## **PARTICIPACIÓN PÚBLICA TEMPRANA**

### **Asfalto camino a Lago del Desierto**

#### **Consultas / Inquietudes desde el Bloque de Encuentro Vecinal**

**NOTA N°0160-EV- HCD EL CHALTÉN**

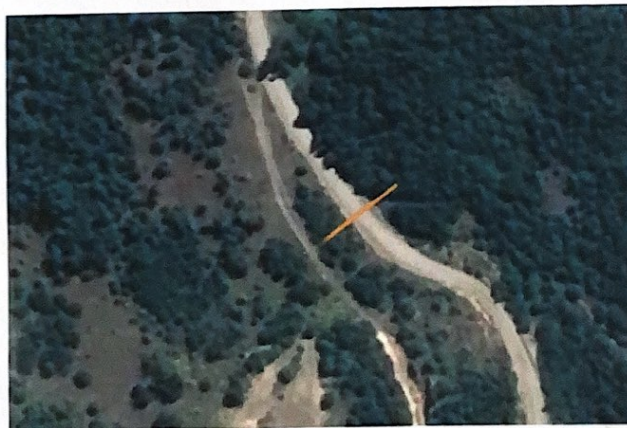
En función de estos comentarios previos queremos consultar acerca de los alcances específicos de la definición "Ancho de Zona de Camino".

Observamos que la definición de este ancho no queda perfectamente definida en toda la extensión de la ruta, y se menciona, inclusive, "En aquellos lugares que fue posible incluso el ancho se llevó a menos de lo requerido".

Planteamos esta duda acerca de la definición de Ancho de Zona de Camino, ya que si la misma se refiere a la eliminación de los obstáculos visuales (en este caso bosque nativo), la modificación de la Ruta Escénica sería sustancial.

**Amortiguamiento de bosque entre la Ruta y el Río de las Vueltas**

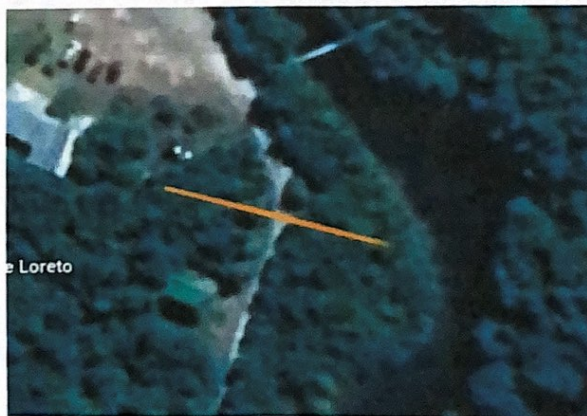
Por otro lado, observamos que los márgenes dentro de los 40 y 50 metros (eje centrado) incluyen bosque que amortigua la separación entre ruta y sendero; árboles que sirven de barrera de contención de los ríos; modifican totalmente la estética actual de la ruta.
